Nova Quadra 7x45 para Puxador Slim XS

Sistema JT

**227304** QUADRA AÇO 7MMX45 P/ SLIM XS**Esquerdo**
Left | Gâuche**Direito**
Right | Doite

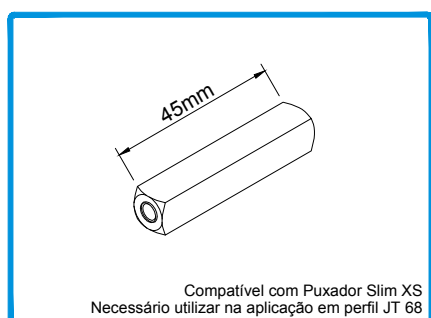
Para que o puxador Slim XS possa ser aplicado aquando da utilização do perfil **JT 68**, a quadra deverá ser substituída pela de 7x45mm.

For the Slim XS handle to be applied when using the JT 68 profile, the square must be replaced with a 7x45mm square.

Pour que la poignée Slim XS soit utilisée avec le profilé **JT 68**, le carré doit être remplacé par le carré de 7x45mm.
